Annexe 10 : Avis de l'Agence Française pour la Biodiversité

**AGENCE FRANÇAISE
POUR LA BIODIVERSITÉ**

Objet : autorisation relative à la dérivation de deux
plan d'eau sur la commune de Crevant

Réf dossier : JML 2019/AT 1

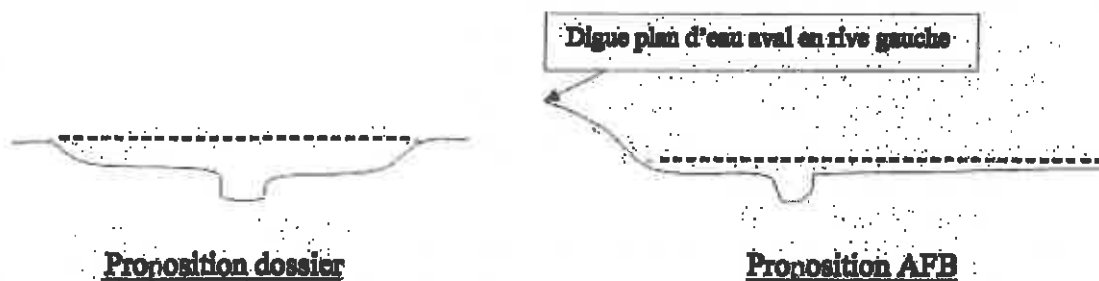
Par contre le dimensionnement du lit mineur pour accueillir la crue centennale n'est pas souhaitable. En effet, le gabarit d'un cours d'eau se dimensionne essentiellement au débit de pleine puissance à retour de fréquence 2 ans. Le frein à l'écoulement est plus efficace si les crues peuvent s'épandre largement sur le terrain. Nous ne comprenons pas l'intérêt du principe présenté en page 82 les crues de cette nature sont par définition peu fréquentes et il est préférable que l'eau puisse s'épandre le plus largement possible.

D'autant qu'en rive gauche le nouveau plan d'eau risque de freiner l'expansion des eaux il est donc important de conserver un espace d'expansion le plus large possible en rive droite et partout où le plan d'eau n'est pas présent. Le côté bordant le plan d'eau aval peut quant à elle présenter une levée de terre plus prononcée forçant les débits de crues à s'épandre côté opposé sans rétention. Cf. coupe en travers ci-dessous à droite.

- le gabarit du lit retrouvé dans son emplacement d'origine après suppression du plan d'eau aval doit offrir un espace de mobilité supérieur à celui présenté c'est-à-dire sans encaissement dans partie sud-est afin de retrouver un gain en matière de fonctionnalités de la zone humide retrouvée suite à l'effacement du plan d'eau aval ;
- Un système de filtration des sédiments en bout de chaîne des plans d'eau est nécessaire à garantir le non envasement du cours d'eau à l'occasion des vidanges.
